## Vermerk

### über Ortstermin im Verfahrensgebiet Womelsdorf

am 12.03.2020

Fotos von der Gewässerkreuzung 8000:

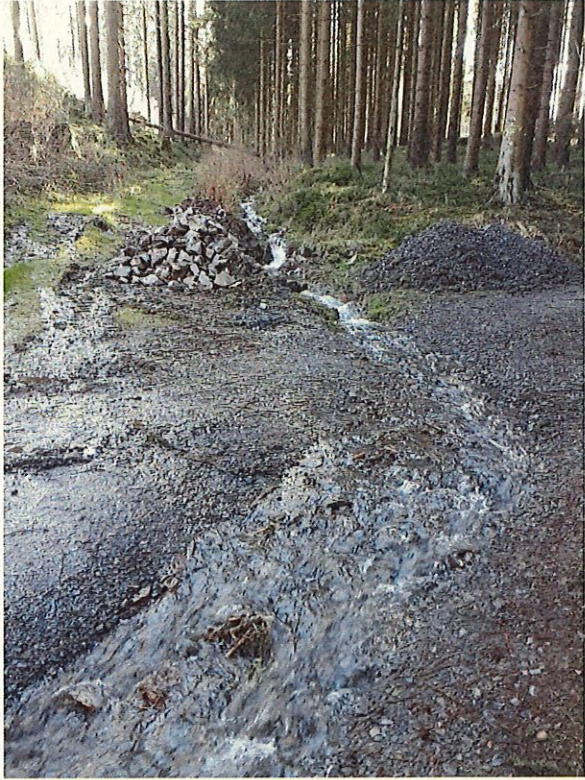
- Beim Kreuzungsbauwerk 8000 ist unklar, ob ein Rohr vorhanden ist. Sollte kein Rohr vorhanden sein, so ist ein wasserwirtschaftlicher Entwurf für den Einsatz eines 1000er Rohres notwendig. Der Bau einer Furt ist technisch möglich, aber aus Sicherheitsgründen für die Fahrradfahrer abzulehnen. Es ist mit der Gemeinde zu klären, wie deren weitere Pläne für diesen Gefahrenpunkt sind.  
*Anmerkung:* Herr Fuhrmann von der Gemeinde Erndtebrück berichtete im Nachgang, dass die Gemeinde vor kurzem die Existenz eines Rohrdurchlasses geprüft hat und kein Rohr vorhanden ist. Lediglich wurde als Drainage grobes Material unter den Weg geschüttet, welches nun aber zugesetzt ist. Weitere Arbeitsschritte wird die Gemeinde nicht veranlassen. Wir werden daher die Planung eines neuen Rohrdurchlasses in den 41-Plan aufnehmen.
